改善箇所説明図

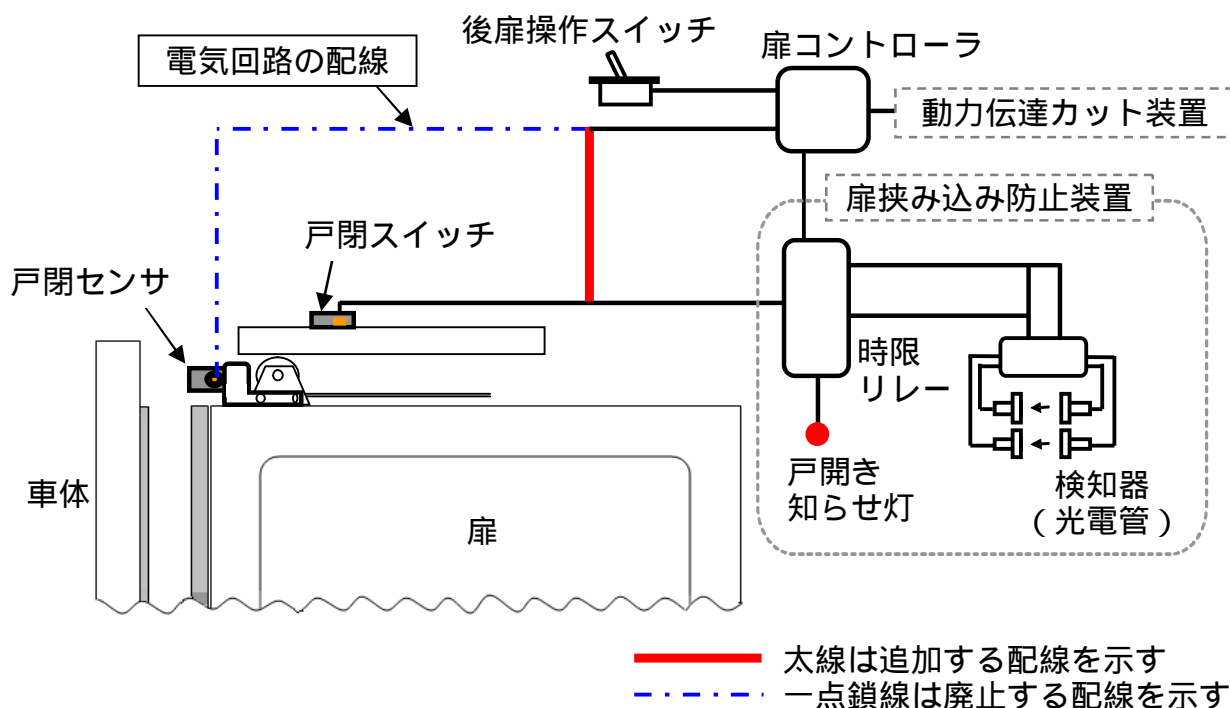
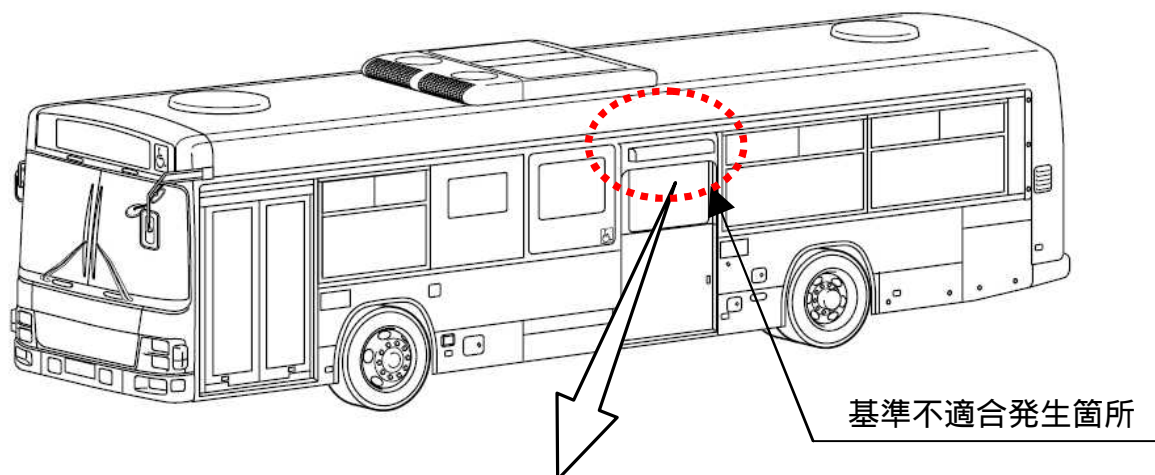
動力伝達カット装置（乗降口の扉を閉じた後でなければ走行装置に動力を伝達することができない構造）を備えた路線バスにおいて、後扉の開閉状態を検知するための電気回路が動力伝達カット装置用と扉挟み込み防止装置用とで分離しているため、後扉に小さな異物等が挟まった場合、扉挟み込み防止装置が作動可能な状態で戸開き知らせ灯が点灯したまま、動力伝達カット装置が解除することがある。そのため、その状態で発進すると、走行中に乗客が検知器（光電管）を遮った際に扉が開くおそれがある。

全車両、後扉の開閉状態を検知する電気回路の配線を変更する。

識別：運転者席左側ドア開口部のシリアルナンバープレート付近に、水色シールを貼付する。
